Acuerdo 1312 Por el cual se aprueba la incorporación del cambio en los límites de generación y absorción de potencia reactiva de las unidades de la planta de generación Flores IVB y las respectivas curvas de carga

1312

4 Junio, 2020

CURVA DE CARGA UNIDAD DE GAS CT2 - FLORES IV

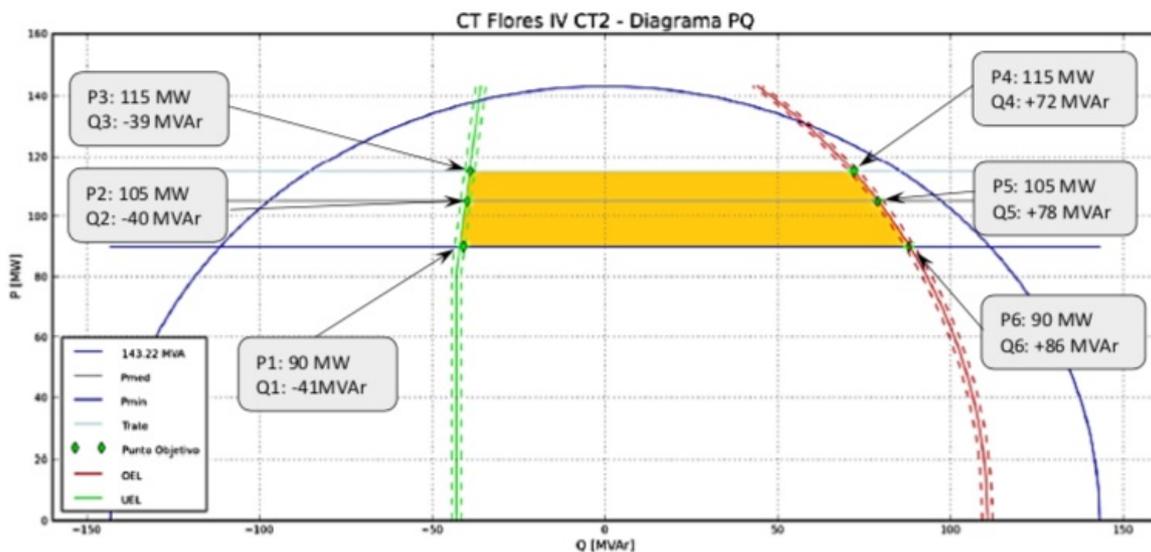
Aprobar la declaración de una nueva curva operativa de carga de las unidades Gas CT2, Gas CT3 y Vapor ST2 de la planta de generación Flores IVB, en las que se definen la capacidad para entrega y absorción de potencia reactiva de las unidades en función de la potencia activa generada, como se presenta a continuación:

Puntos Aprobados	Potencia Activa [MW]	Potencia Reactiva [MVar]
Punto 1	90	-41
Punto 2	105	-40
Punto 3	115	-39
Punto 4	115	+72
Punto 5	105	+78
Punto 6	90	+86
